■EV、階段配置の変更 (案)

【EV-5】

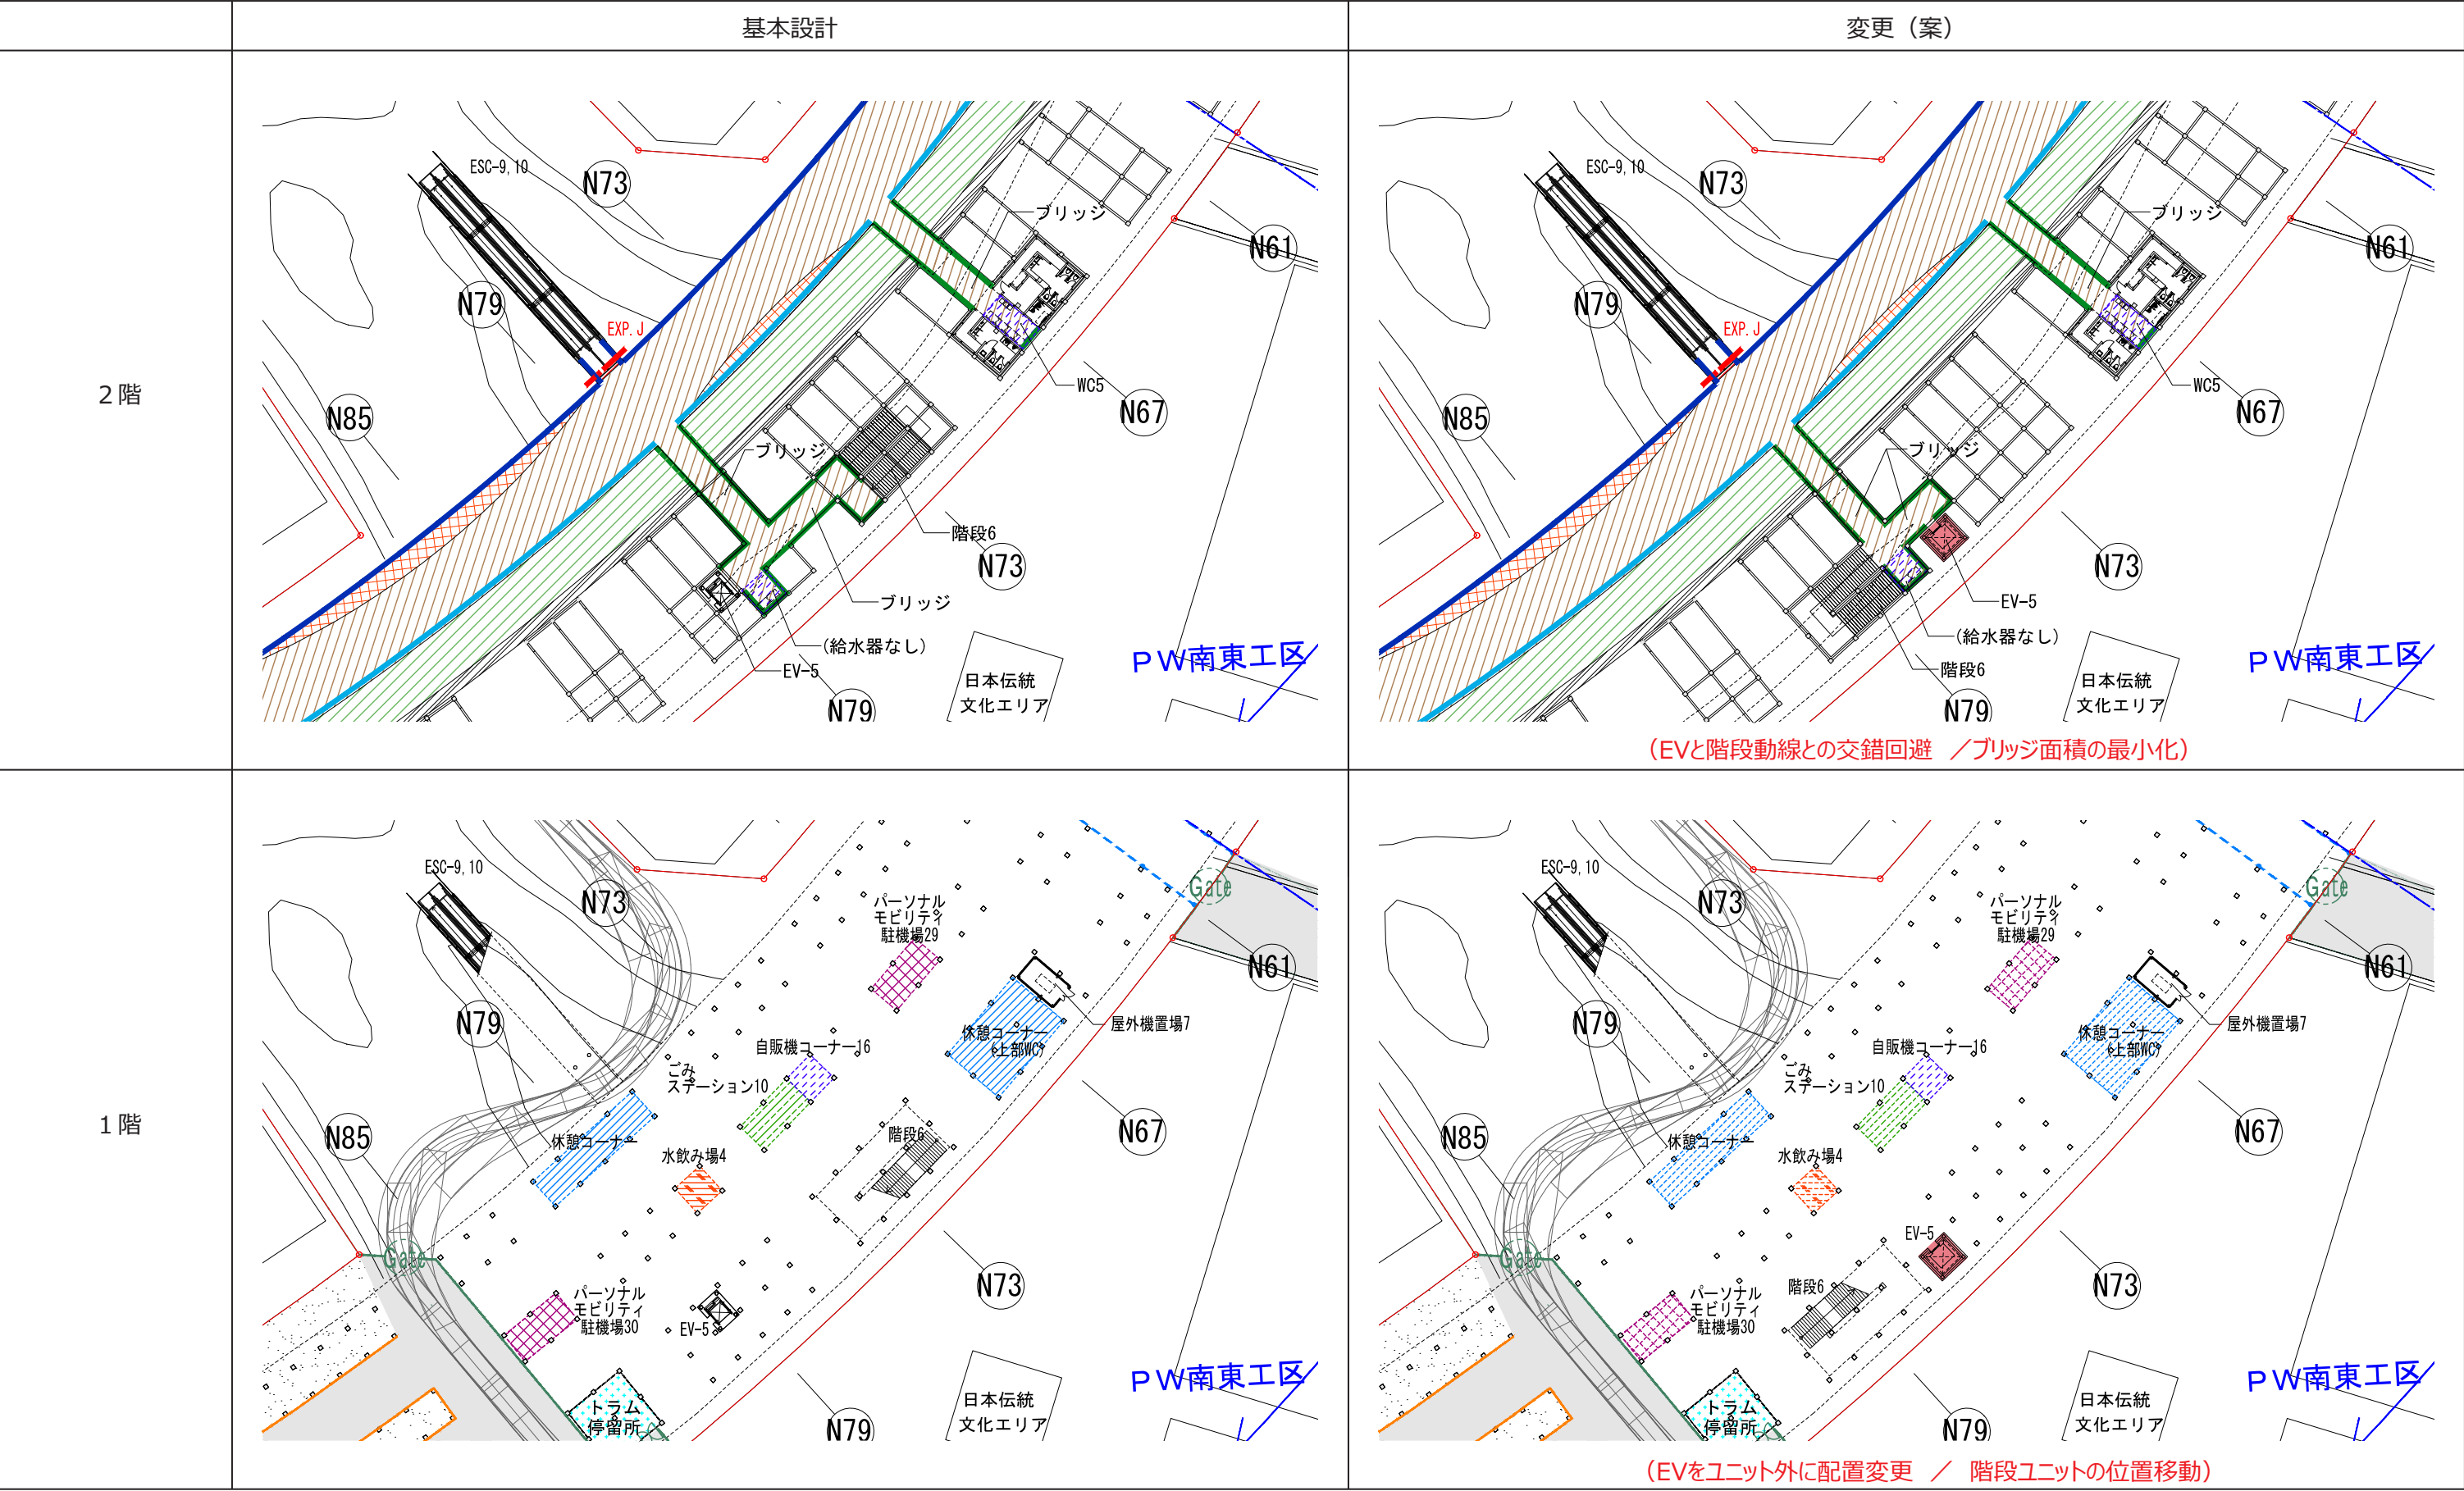
■EV、階段配置の変更 (案)

【ユニット配置】

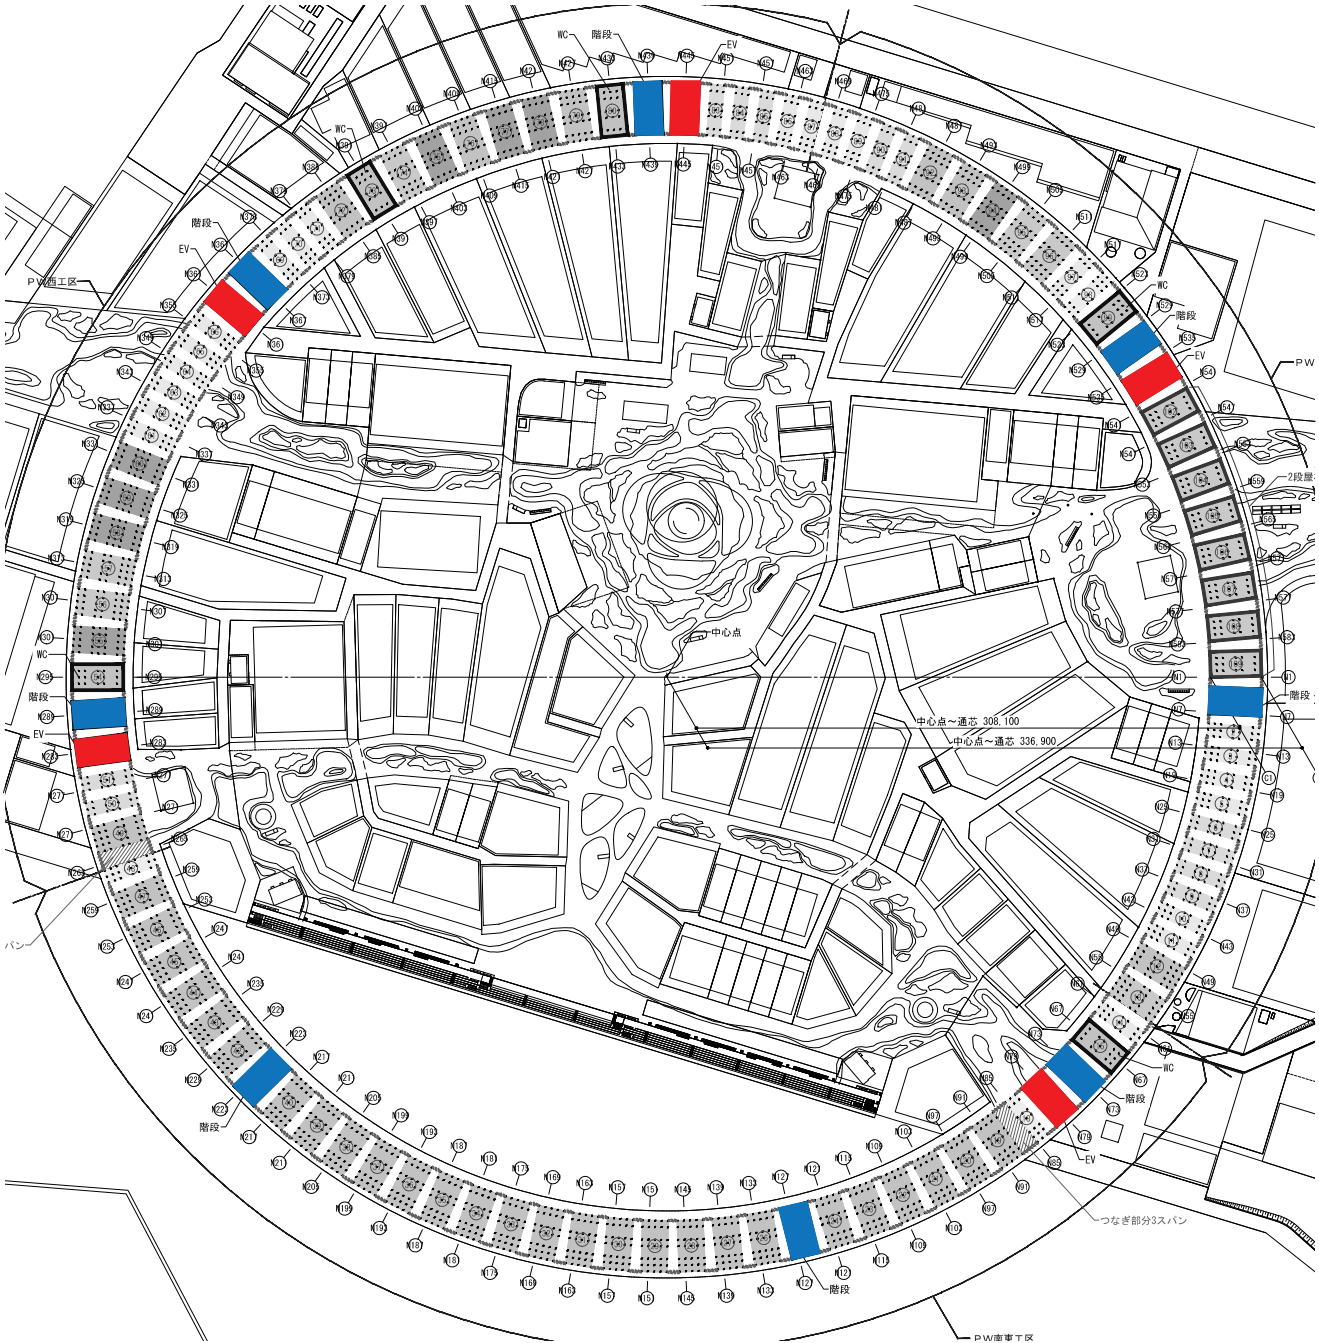
基本設計

- EVユニット
- 階段ユニット

変更（案）

- 階段ユニット
- EV位置：ユニット外
